Mission régionale d'autorité environnementale

**Avis délibéré en date du 23 mai 2019  
de la Mission régionale d'autorité environnementale d'Ile-de-France sur le projet  
d'entrepôt de stockage de matières combustibles de la  
SNC Parc de Sénart à Réau et Moissy-Cramayel (77)**

Illustration 6: localisation des oiseaux patrimoniaux, page 42 de l'étude d'impact

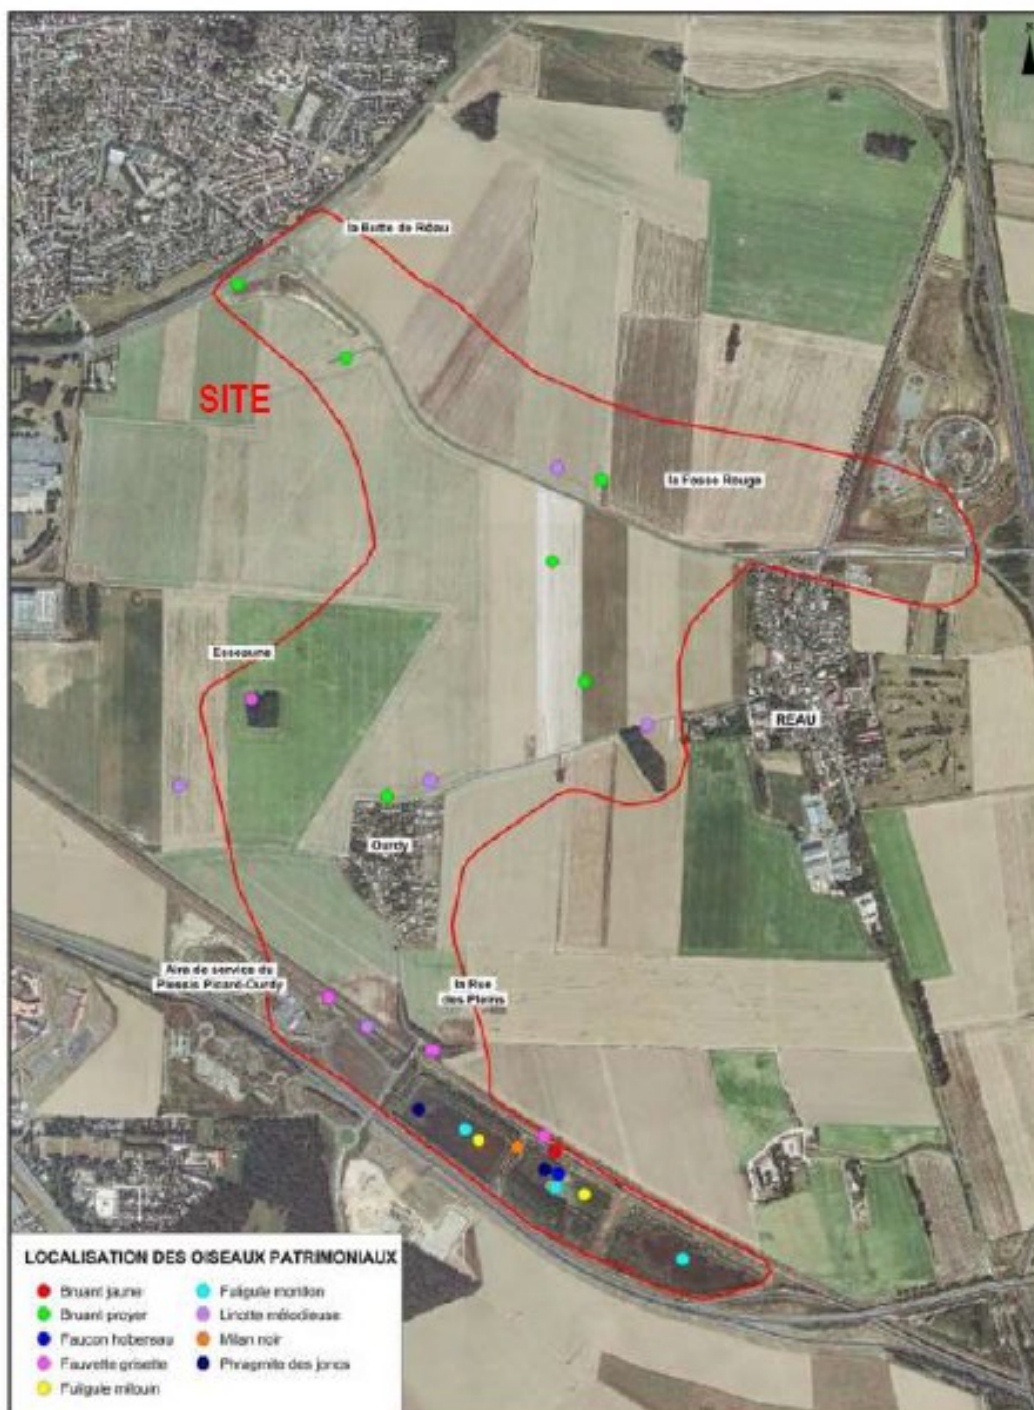
- de la compléter par une présentation de la biologie du Bruant proyer, espèce patrimoniale observée à proximité du site, d'étudier et de préciser les mesures de préservation pouvant être mises en place pour le Bruant proyer, notamment en phase chantier et lors de la gestion des espaces verts,

Parmi celles-ci, la carte (Illustration 6) permet de constater que le Bruant proyer, a été localisé à proximité du site d'implantation du projet de la SNC PARC DE SENART .

Illustration 7: localisation des habitats, page 40 de l'étude d'impact

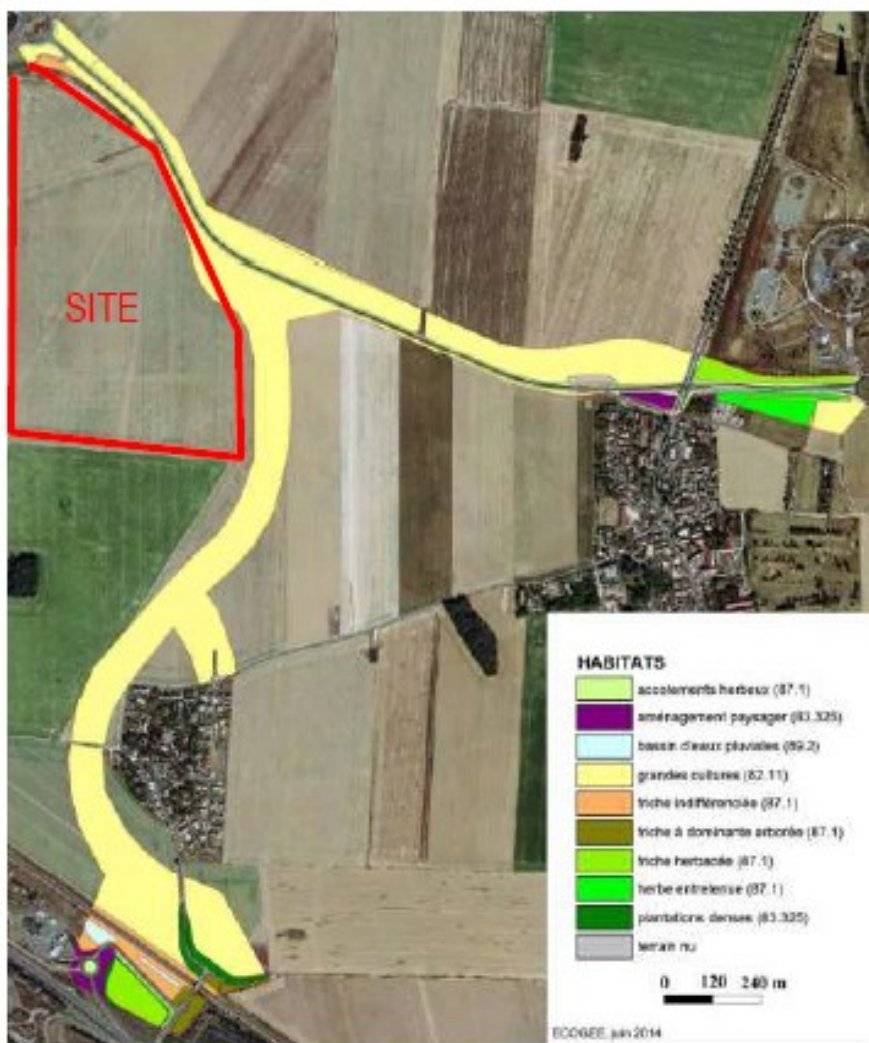
La MRAe relève que les inventaires naturalistes présentés ont été menés en 2013-2014 dans le cadre d'un projet de création de la voirie de liaison de l'A5a, RD57 et l'A5b. Ils intègrent en priorité l'habitat concerné par ce projet de voirie et le périmètre de cette étude englobe environ 50 % de la superficie du site.
